Respostes a preguntes en Plataforma. Exp 2024/23

La E.D.A.R. de Cala Llonga consta de:

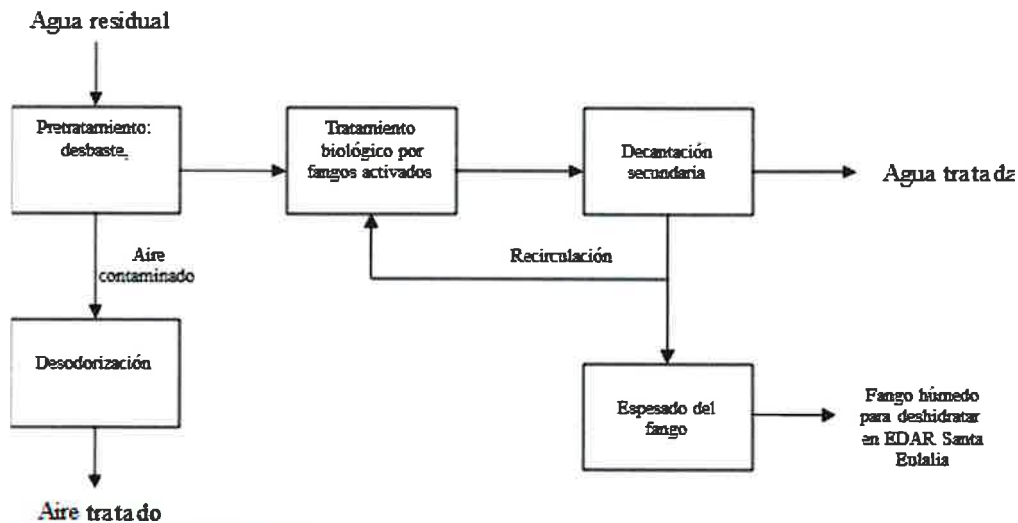
En la documentación adicional al Lote E2, se ha identificado que no se aportan proyectos, planos o diagramas de flujo de las siguientes EDAR:

- Sant Joan de Labritja
- Cala Llonga
- San Miguel

¿Podrían adjuntar documentación de estas EDAR?

1.- Línea de agua

- Estación de bombeo de Cala Llonga.
- Edificio de pretratamiento dispuesto de cámara de llegada donde llegan varios puntos de entrada de agua. 1 Tamiz (necesita sustitución) y 1 tornillo. Desodorización fuera de servicio.
- Reactor biológico:

Una balsa de aireación de tipo carrusel, con nitrificación desnitrificación simultánea. El aporte de aire se consigue mediante dos rotores de aireación. No dispone de vehiculizador.

- Decantación secundaria:

Un decantador secundario circular de fondo radial y con puente decantador móvil. Bomba de sobrenadantes que envía a bombeo de drenajes.

- Cámara de presentación de agua tratada.

Se envía del agua tratada a una balsa de agua para regantes para el campo de golf. El campo podría no coger el agua tratada y entonces discurriría por rebose hacia el torrente.
